监 理 通 知 单

工程名称：洛宁县村级光伏扶贫电站　　编号：001

事由：施工质量和安全

详见附图：

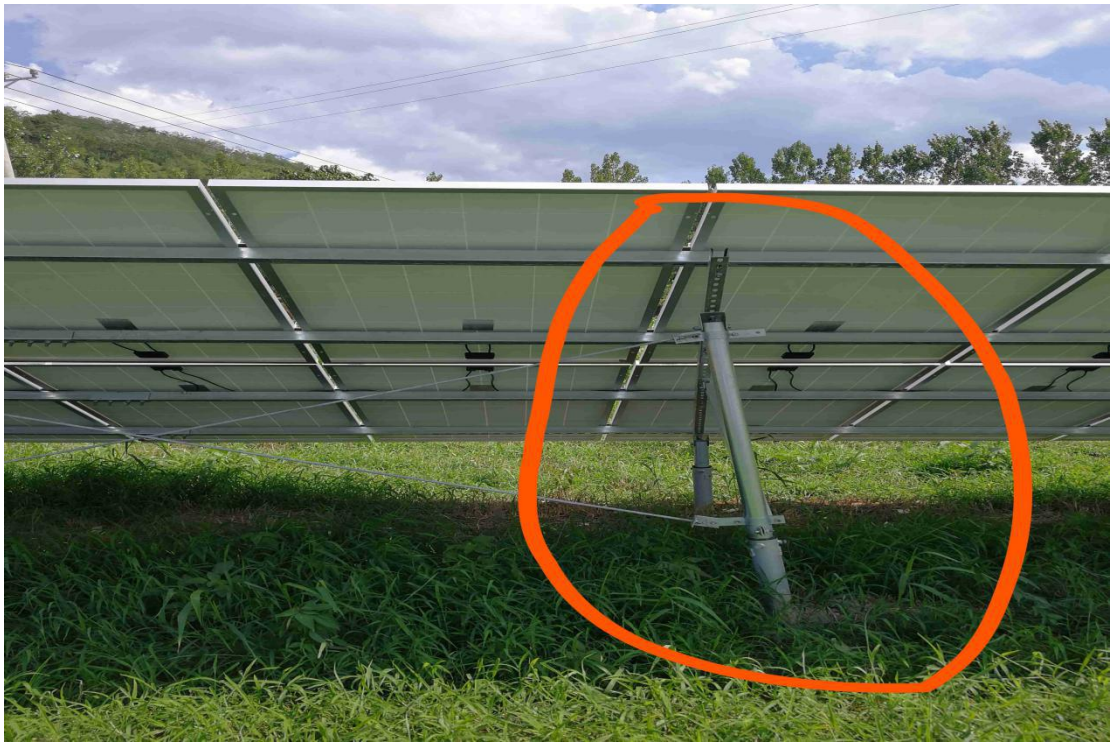
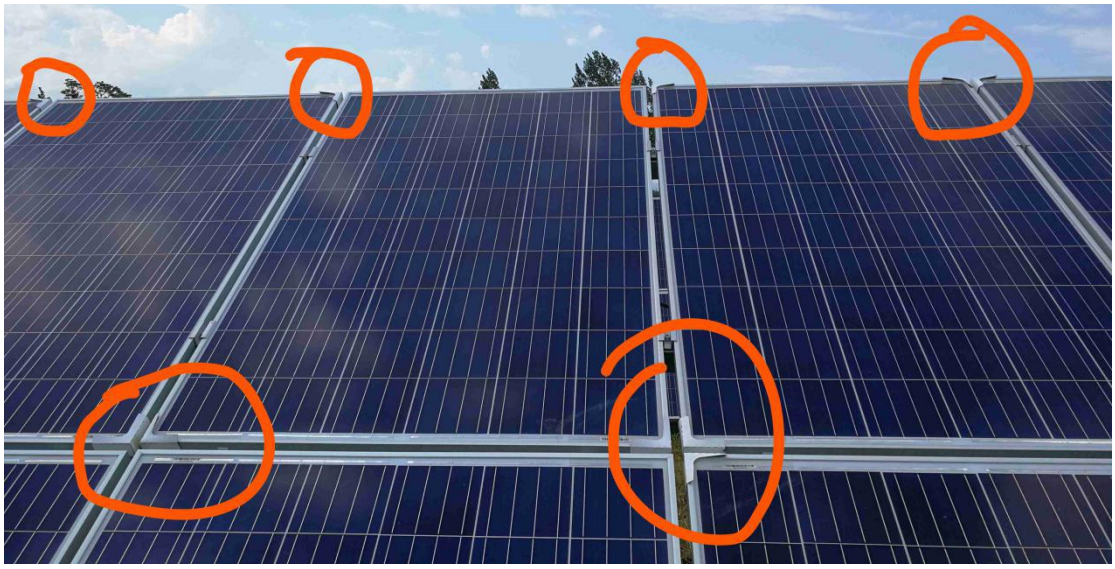
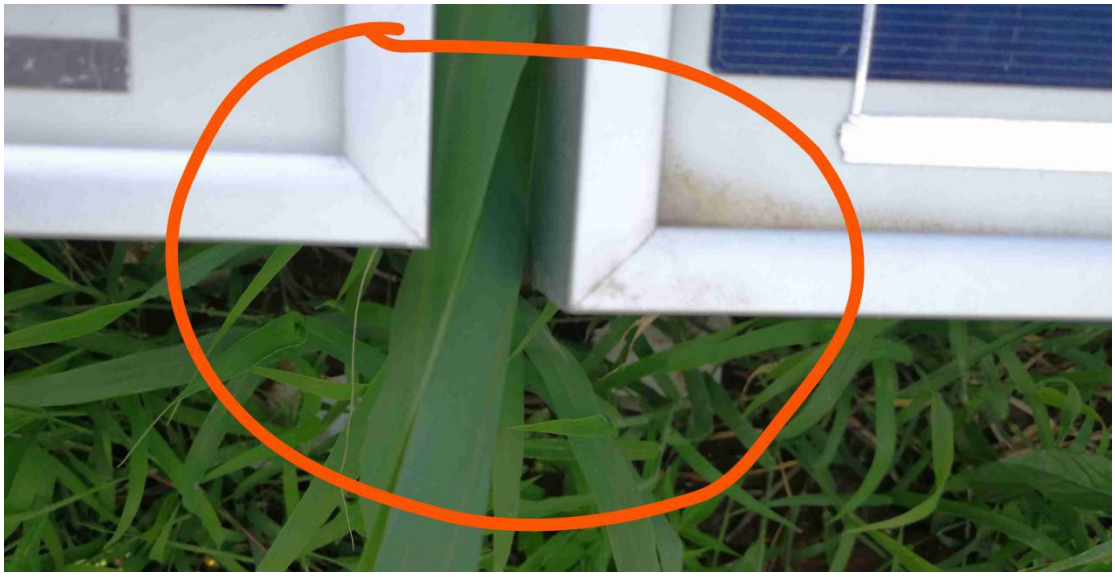
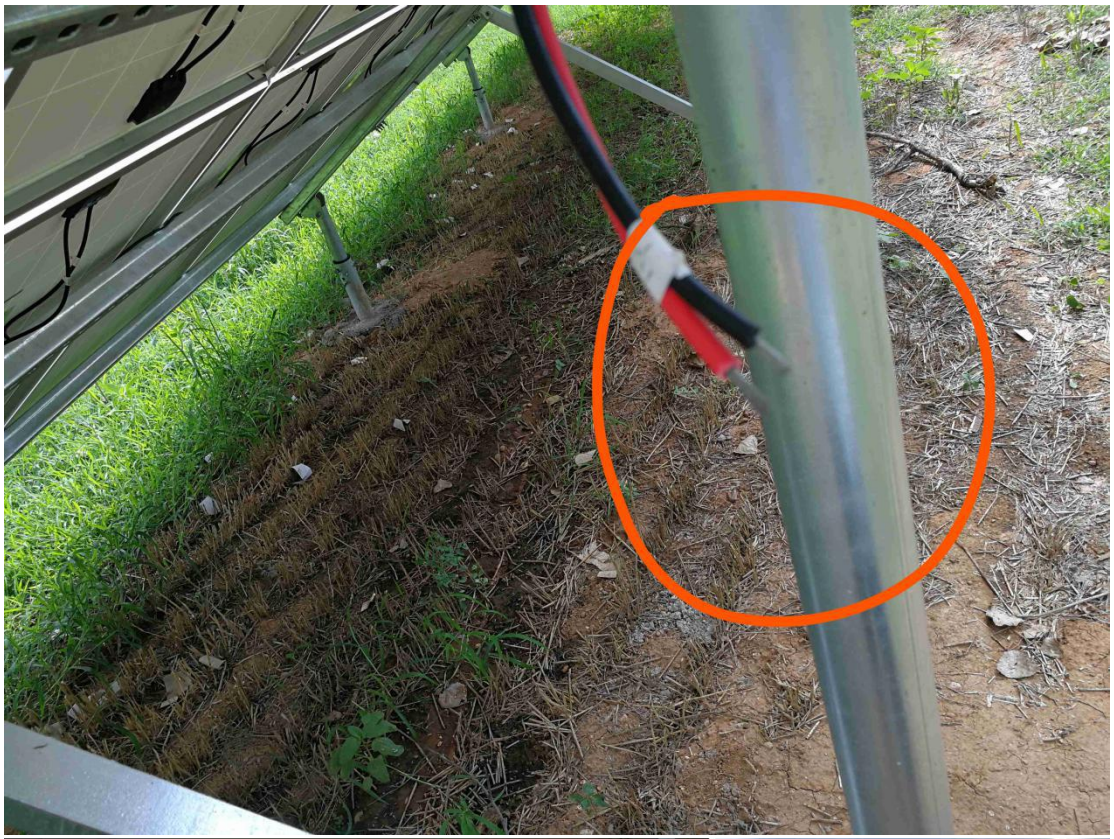
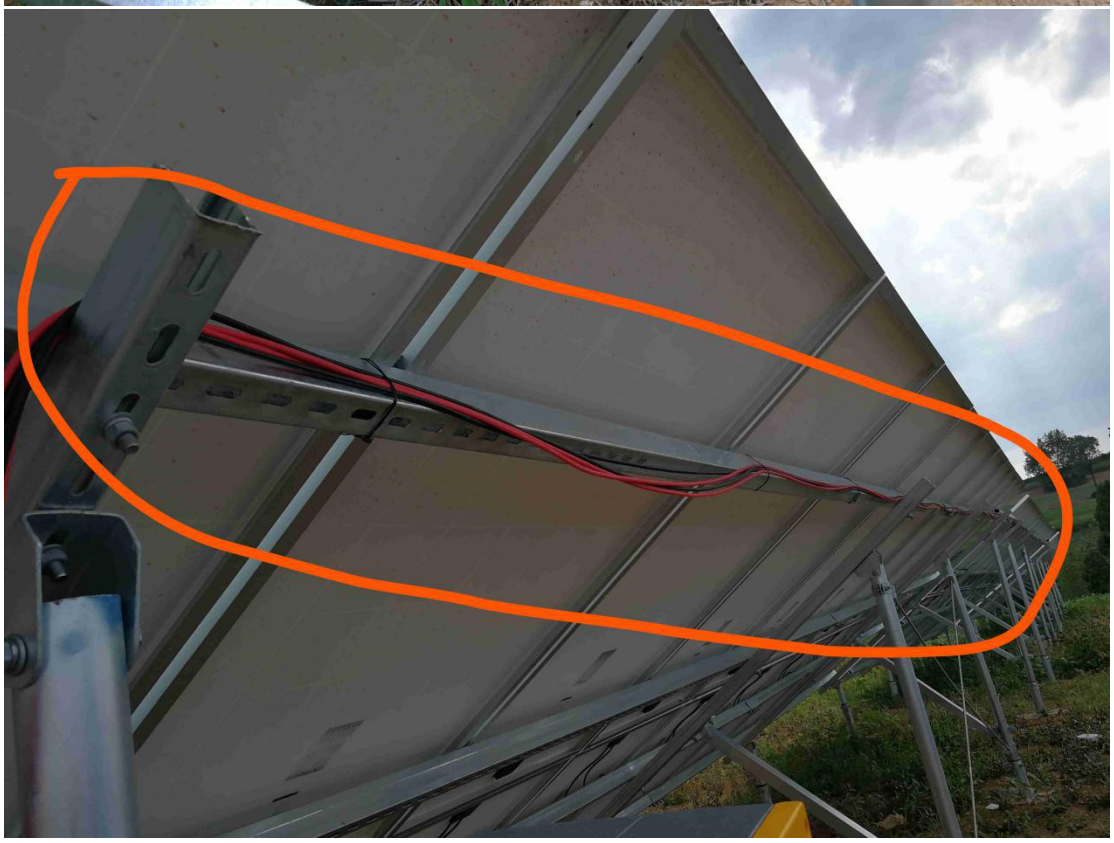
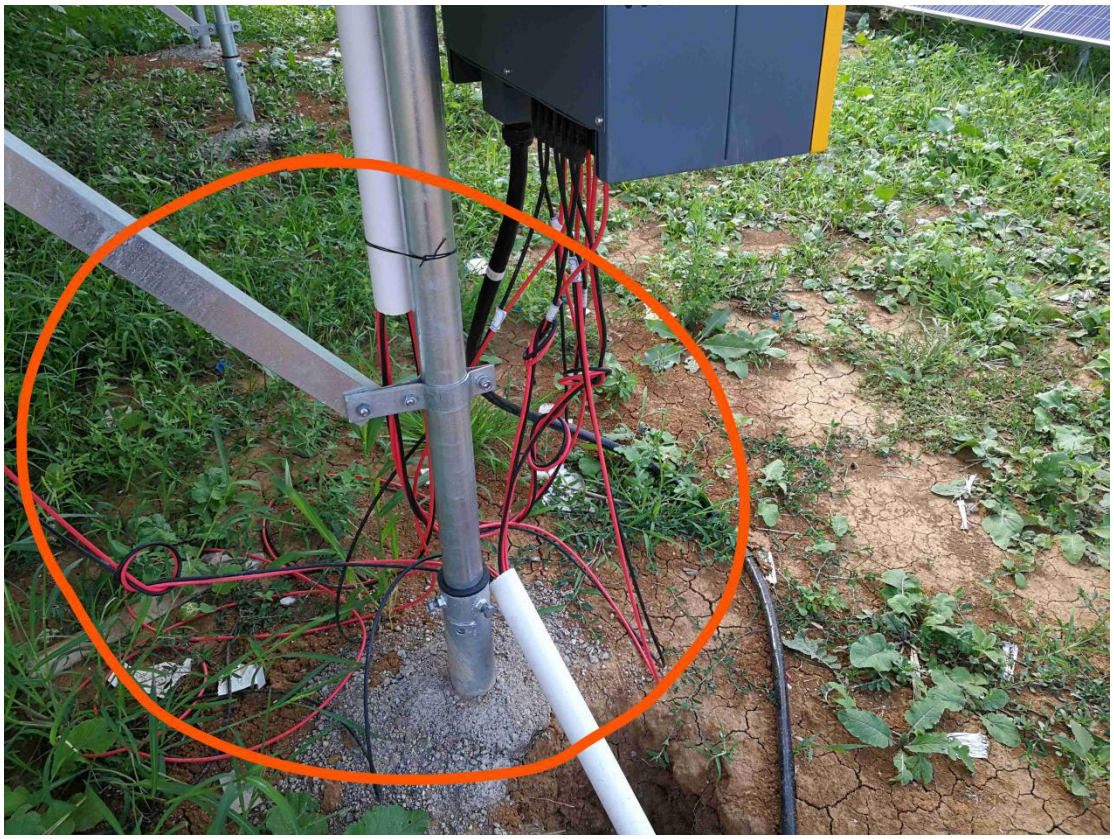
1、光伏前后支架的偏差太大，不符合规范要求。现要求贵单位立即安排消缺人员整改。

2、光伏大棚后排的支架不在同一水平线，偏差角度太大。现要求贵单位立即安排消缺人员整改。

3、光伏组件边框护角保护的纸套没有清除，现要求贵单位立即安排人员清理。

4、光伏组件安装不在同一水平线上，差距太大，现要求贵单位立即安排消缺人员整改。

5、4 平直流电缆的电缆头裸露在外边没有任何保护措施，影响电缆的使用寿命。现要求贵单位立即安排消缺人员整改。

6、4 平直流电缆到逆变器的电缆应安装在电缆槽里，现在发现个别大棚的 4 平直流电缆完全走在电缆槽外边，现要求贵单位立即整改。

7、接入逆变的 4 平直流电缆太乱，不符合相关标准的要求，现要求贵单位立即整改。

8、直埋电缆沟深度，但不到相关规范的要求，现要求贵单位立即整改。

9、外围围挡之间立柱的间距过小，出现围挡防护栏片严重弯曲，现要求贵单位立即整改。
